**INTEGRAZIONI ISTRUTTORIA VIA  
CDED 25: COMPATIBILITÀ CON PARCO VILLA  
DUCHESSA DI GALLIERA**

**NODO STRADALE E AUTOSTRADALE DI GENOVA  
ADEGUAMENTO DEL SISTEMA A7 – A10 – A12**

**PROGETTO DEFINITIVO**

**Figura 6 - Confronto tra Progetto Definitivo e Variante**

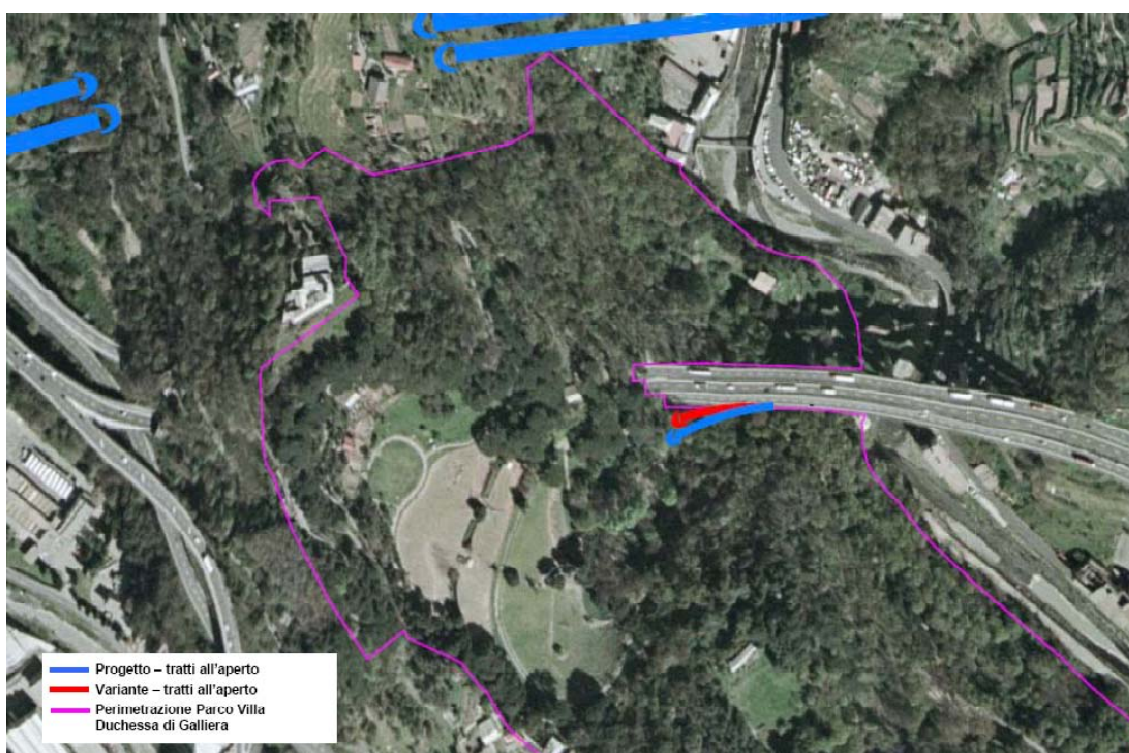
La riduzione dell'interferenza del progetto con l'area del Parco è stata ottenuta avvicinando le opere in progetto (imbocco della galleria delle Grazie e adeguamento del viadotto Leiro esistente) alle opere dell'autostrada esistente, che ne lambiscono attualmente il perimetro (cfr. Figura 6).

L'avvicinamento alle opere esistenti è stato perseguito apportando una variante al tracciato piano-altimetrico della rampa di interconnessione; tale variante ha consentito una revisione del piazzale d'imbocco in fase di lavorazione con una forte riduzione dell'area interessata dagli scavi, limitando fortemente l'interferenza con il Parco e con i manufatti in esso presenti. Oltre ad un sensibile contenimento degli impatti temporanei generati dalla cantierizzazione, la variante al tracciato ha consentito l'elaborazione di un progetto di sistemazione finale che faciliti l'inserimento paesaggistico delle opere per occultamento delle strutture in elevazione e per mimesi delle superfici a vista con il paesaggio

**Figura 10 - Imbocco galleria delle Grazie - Pianta scavi progetto in Variante**

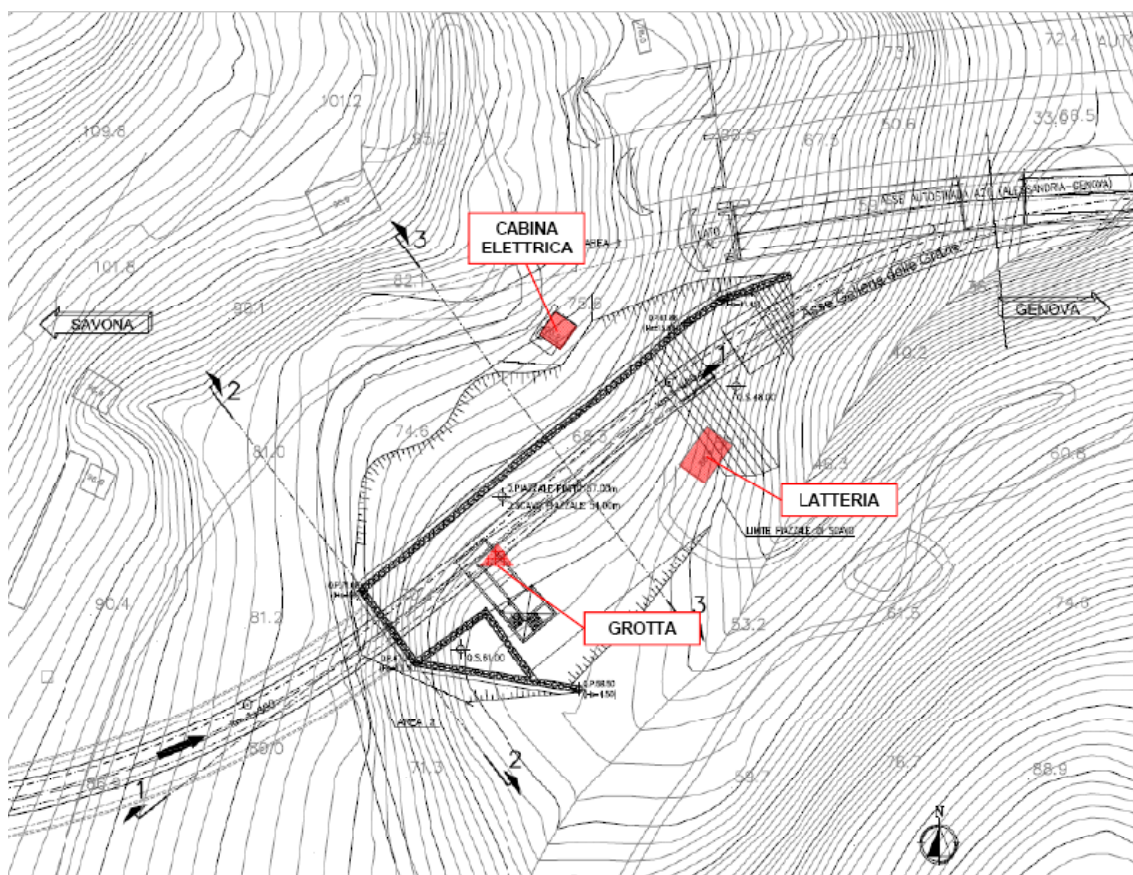
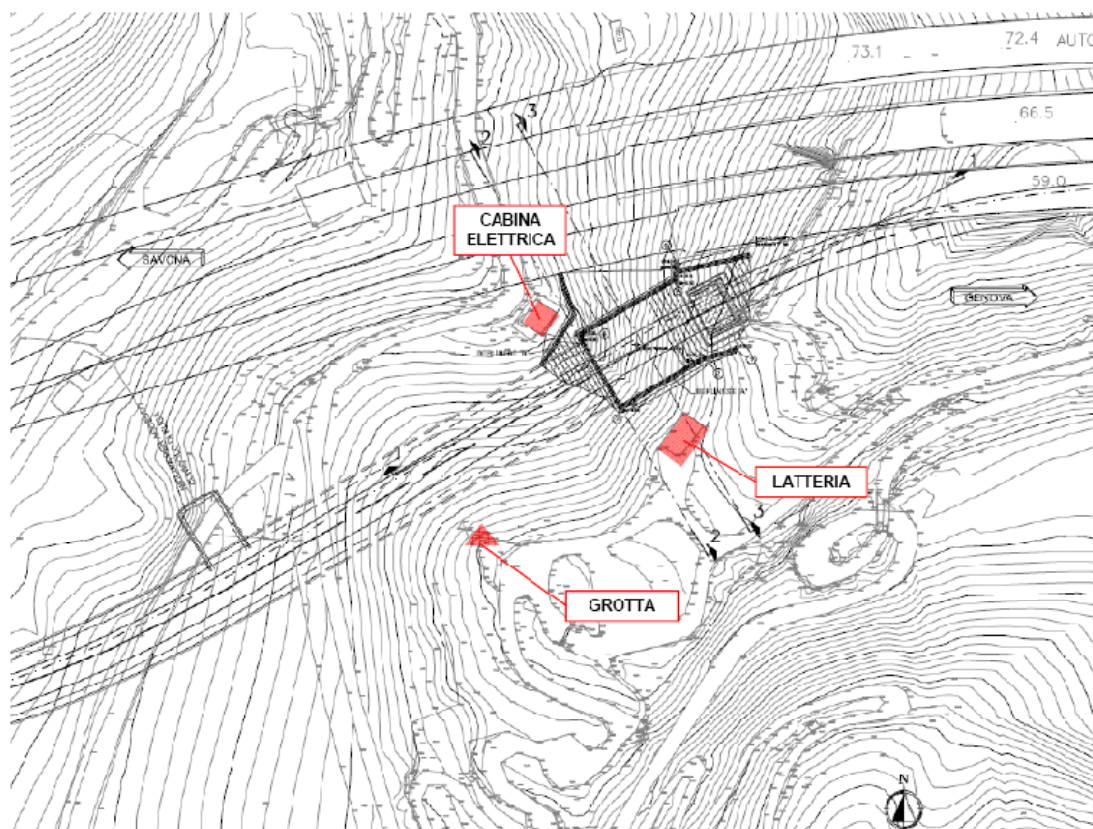
In virtù dello spostamento del tracciato le opere di sostegno del fronte sono state ricollocate nel versante in modo da garantire una adeguata copertura sulla calotta della galleria naturale. Questo ha consentito una sostanziale modifica della pianta scavi dell'imbocco, con una notevole riduzione dell'area interessata e della porzione di versante asportata.

Si veda nelle figure seguenti il confronto tra pianta scavi nella soluzione di Progetto Definitivo pubblicato e pianta scavi nella soluzione di variante (cfr. elaborato APE0221, che si riporta in Allegato 1 in formato ridotto per comodità di consultazione).

Come si può notare dalle figure precedenti, la soluzione della pianta scavi del progetto in variante preserva tutte le preesistenze dell'area del parco denominata Valletta del Leone, comprese la grotta e la latteria, interferite nella versione di Progetto Definitivo.

**Figura 14 - Imbocco galleria Delle Grazie - Sistemazione finale progetto in Variante**

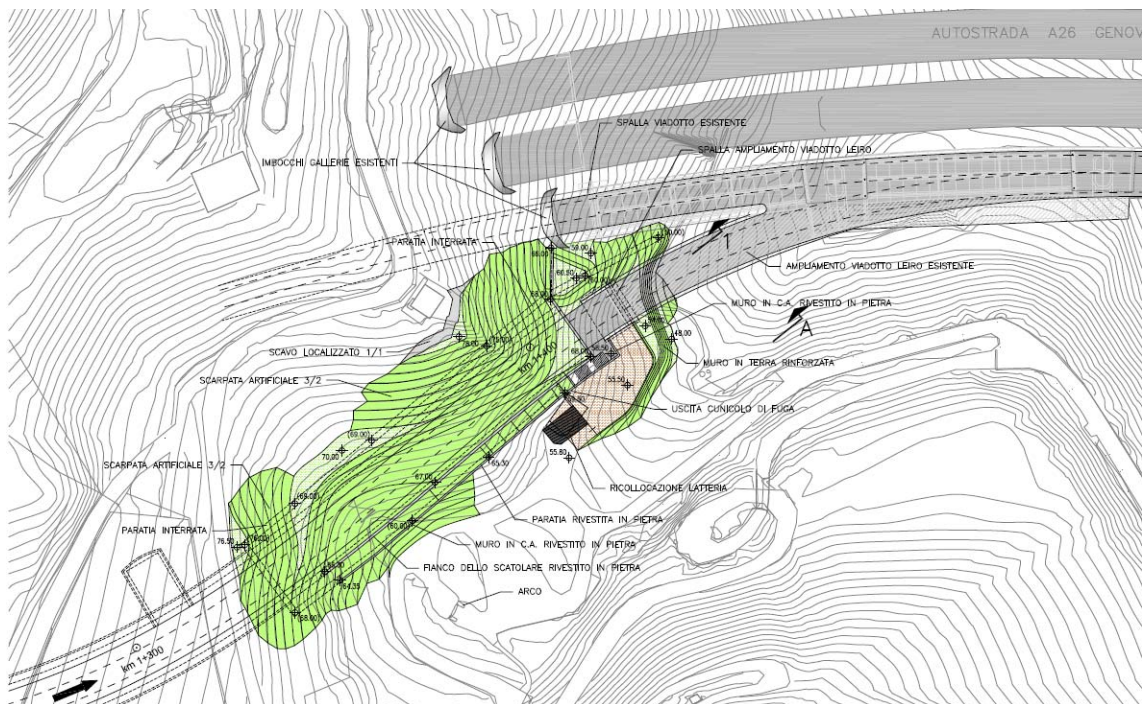
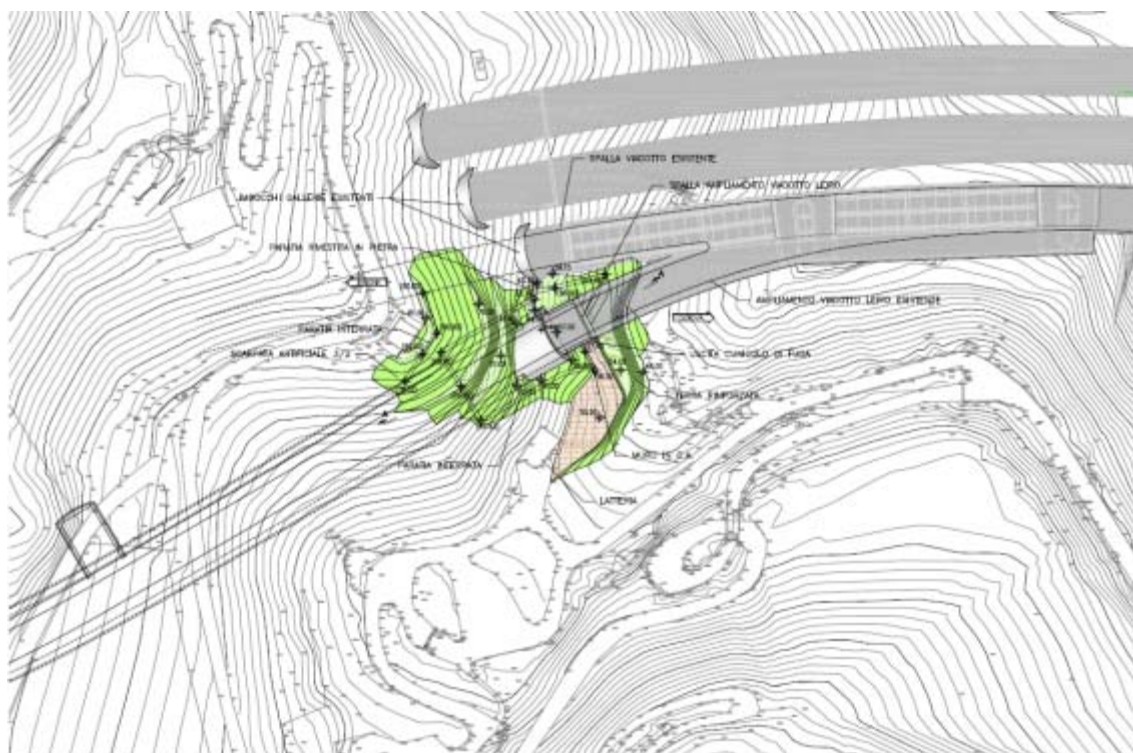
La nuova posizione dell'imbocco a ridosso dell'autostrada esistente, e dunque sul bordo del Parco, esclude la formazione di aree residuali, nonché la marginalizzazione, a opere realizzate, di parti di bosco. Concentrando gli interventi nell'area contenuta tra la latteria, la cabina elettrica e l'imbocco della galleria esistente, si genera una diminuzione generale degli impatti permanenti, in particolare risulta di gran lunga minore l'interferenza, sia semiologica che semantica, con un contesto fortemente connotato e delicato come la Valletta del Leone, minimizzando, così, l'effetto di intrusione percettiva.

Nella soluzione di variante è prevista la realizzazione di una galleria artificiale policentrica in luogo di quella scatolare prevista nel progetto definitivo. Tale scelta minimizza le dimensioni del fronte di imbocco e con esse l'impatto visuale delle opere. L'utilizzo della sezione policentrica tagliata "a becco di flauto" quasi verticale persegue inoltre la continuità paesistica con gli elementi contermini esistenti, rappresentati dagli imbocchi dell'A10, i quali presentano le stesse caratteristiche formali.

A monte della galleria artificiale è prevista la ricostruzione del versante scavato con una morfologia simile allo stato ante-operam, in modo da garantire la ricucitura con il territorio esistente. L'utilizzo di due ordini di terra rinforzata sopra la galleria artificiale permette di coprire con terreno vegetale la quasi totalità delle paratie di scavo e gran parte della canna stessa. L'occultamento delle strutture realizzate aumenta il grado di inserimento paesaggistico della soluzione adottata, la quale non necessita, peraltro, degli alti muri di rivestimento del fianco galleria artificiale previsti nel progetto definitivo. La sistemazione

Si veda nelle figure seguenti il confronto tra la sistemazione finale nella versione di Progetto Definitivo consegnato e nella versione di variante (cfr. elaborato AUA0131, che si riporta in Allegato 1 in formato ridotto per comodità di consultazione).

Figura 16 - Pista di cantiere per le pile e la spalla dell'ampliamento del viadotto Leiro

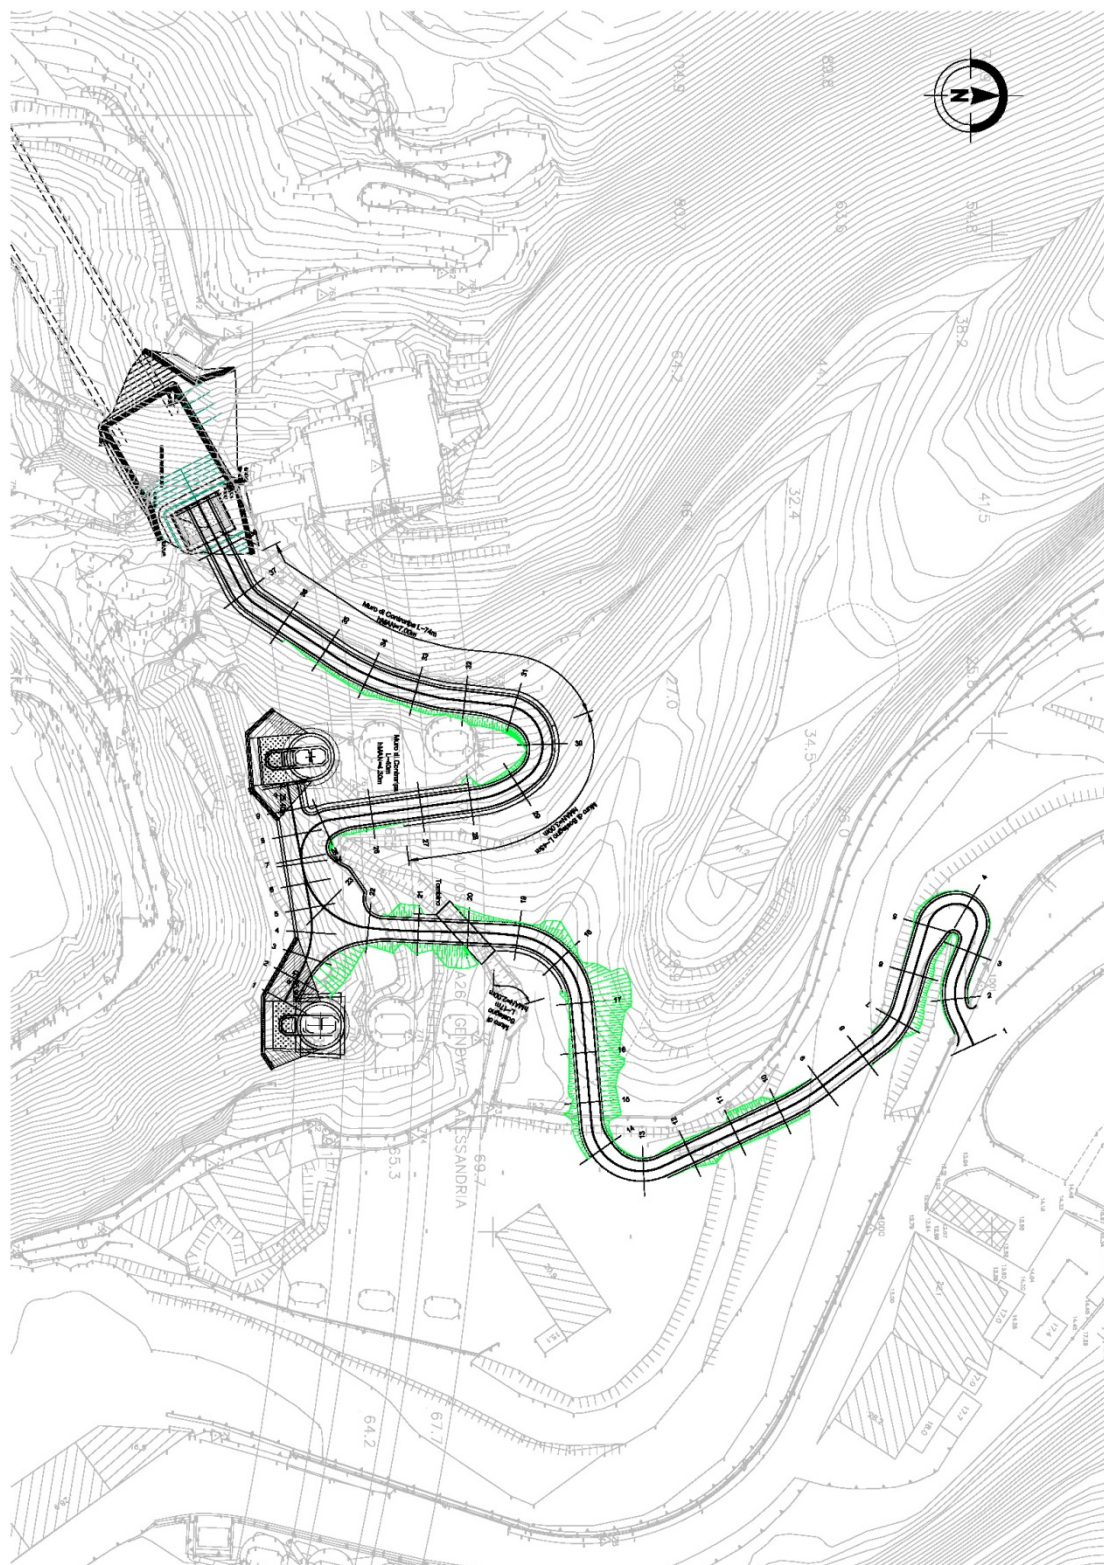
Al fine di garantire la realizzazione delle opere e di limitare le interferenze con l'area tutelata, si è resa necessaria la realizzazione di una pista di cantiere che consenta di raggiungere le pile e la spalla del viadotto dal basso. Il percorso della pista ha origine in corrispondenza della viabilità di fondovalle esistente (via Ovada) in corrispondenza

dell'attuale parcheggio. La pista di cantiere, ricalcando nel tratto iniziale una pista esistente, attraversa mediante un guado esistente il torrente Leiro, per poi salire lungo il versante fino alla quota di imposta delle fondazioni delle pile e della spalla del viadotto in ampliamento. Si veda nella figura seguente lo stralcio planimetrico con il tracciato della pista di cantiere, tratto dall'elaborato STD1042 del PD (che si riporta in Allegato 1 in formato ridotto per comodità di consultazione). Tale pista verrà dismessa a lavori ultimati e l'area interessata sarà ripristinata.

Planimetria di progetto rampe 1 e 2  
 tavola 2/2

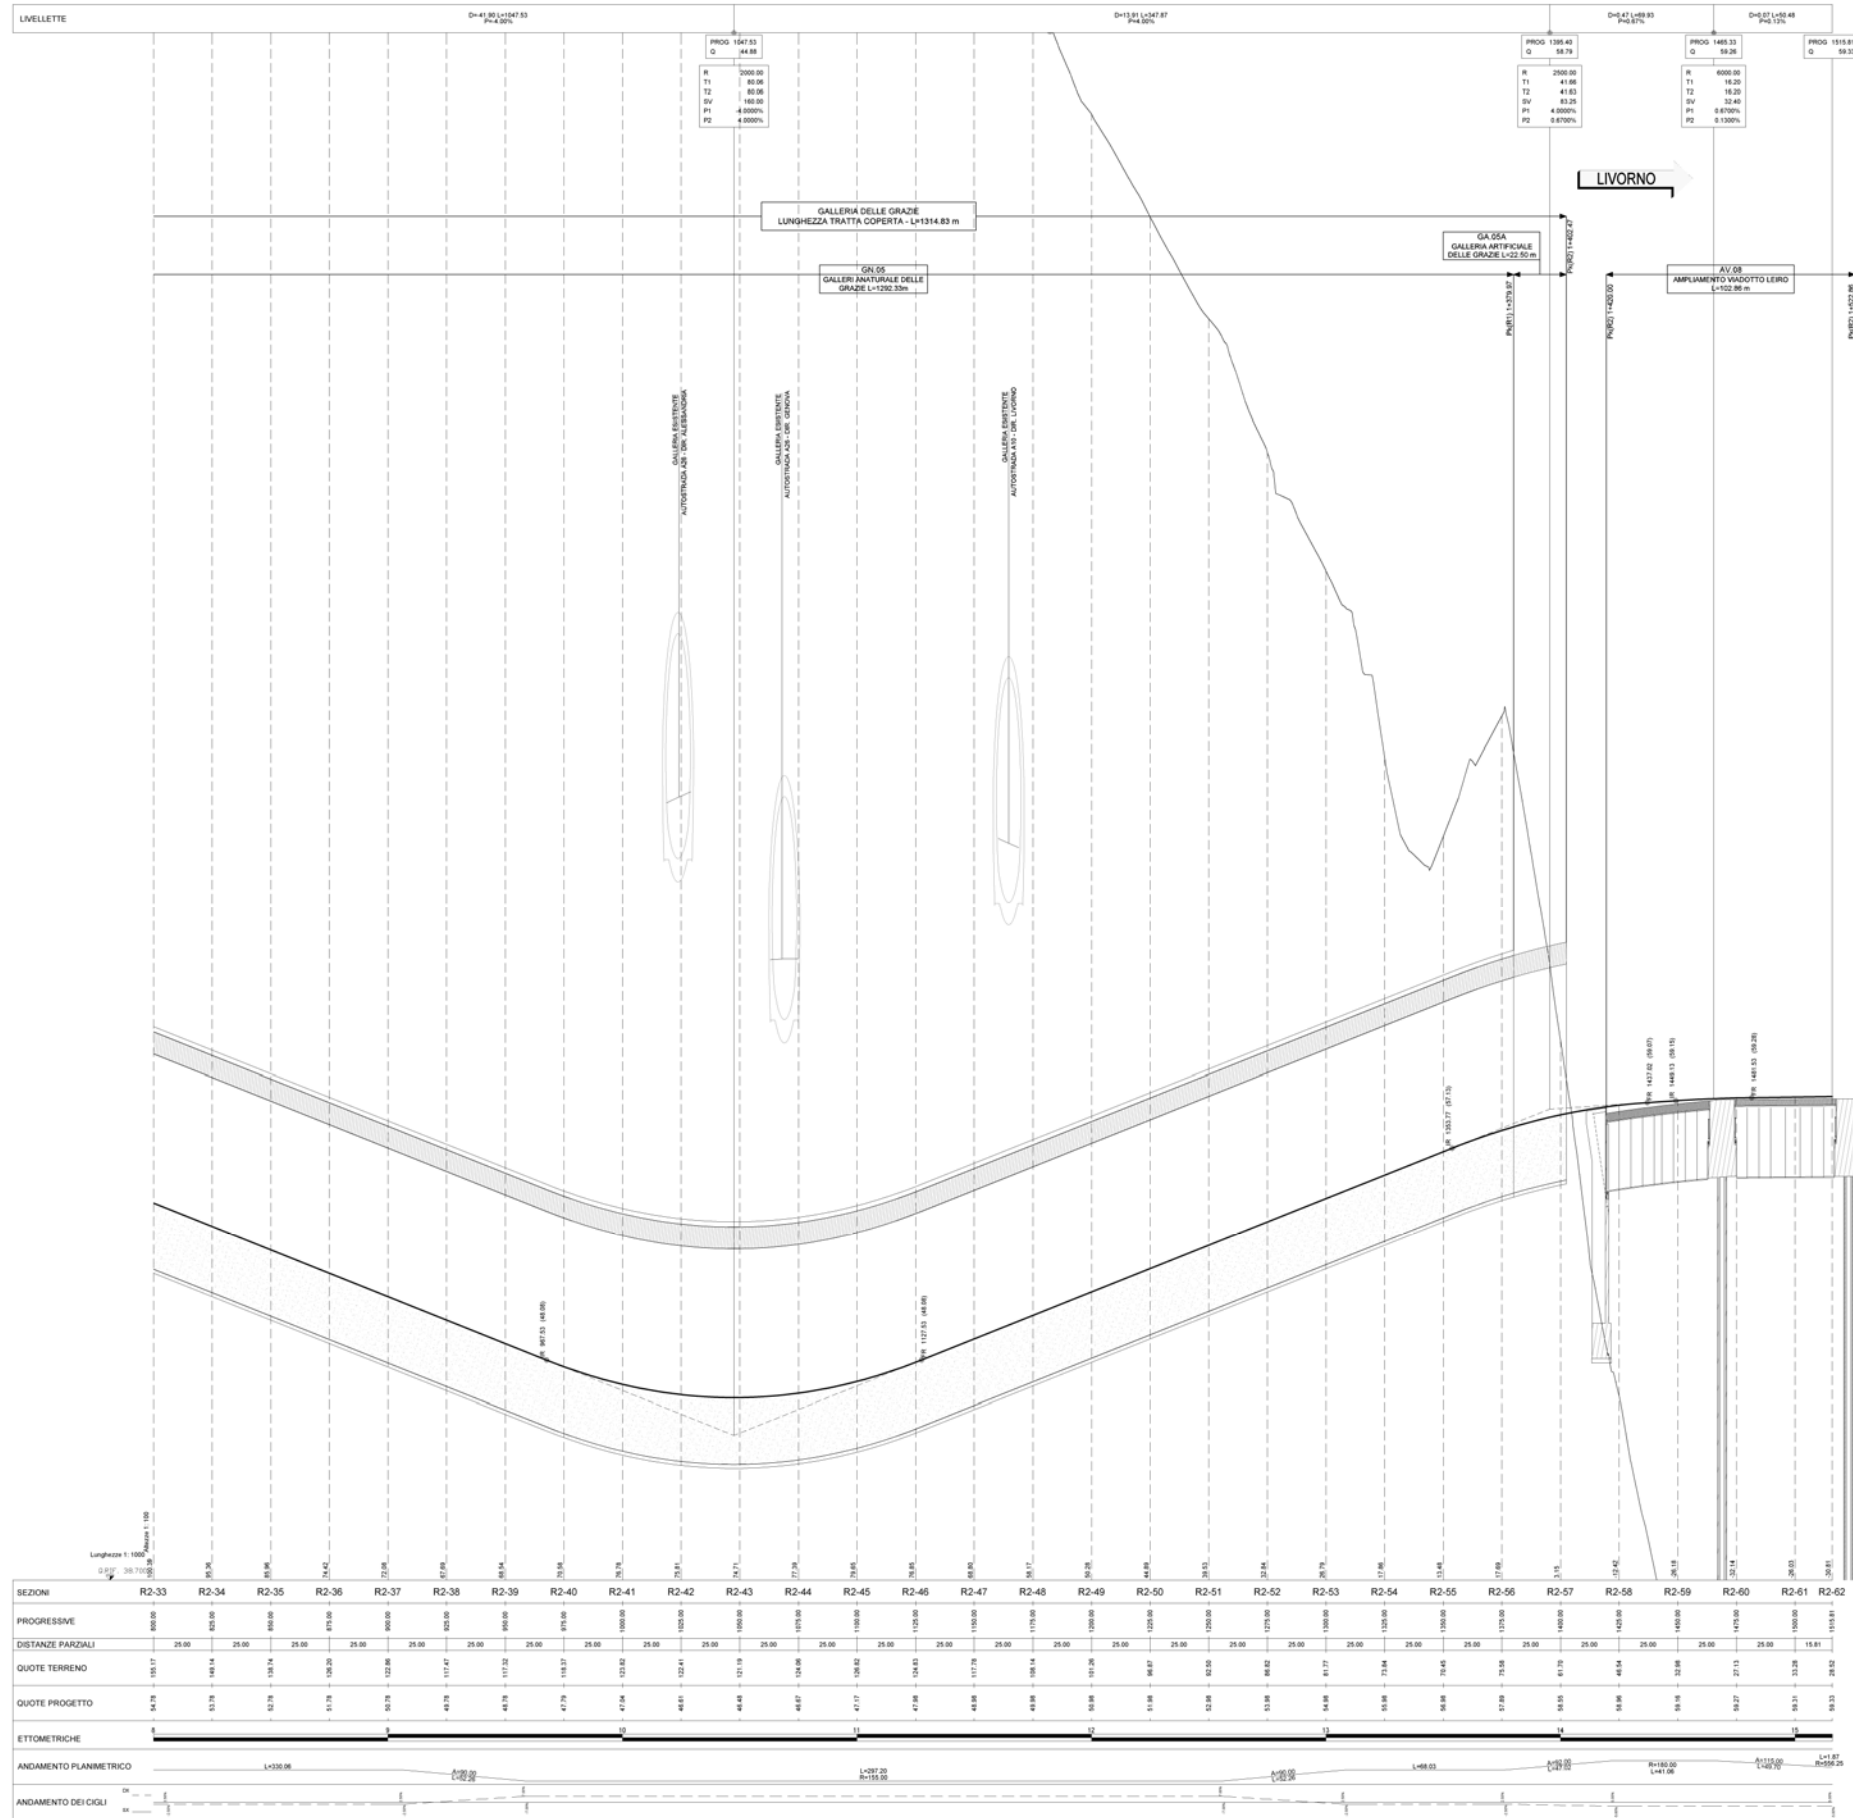
Le curve finali di raggio 170 m e 150 m sono state sostituite da curve di raggio 155 m e 180 m intervallate da un breve rettilineo di sviluppo pari a circa 70 m. Questa nuova configurazione planimetrica avvicina il tracciato alla galleria esistente con scostamenti di circa 20 m rispetto al tracciato del progetto definitivo.

Si rimanda, per un esame più dettagliato, agli elaborati di progetto STD0503 (Planimetria di progetto) e STD0508 (Profilo longitudinale), che si riportano in Allegato 1 in formato ridotto per comodità di consultazione.
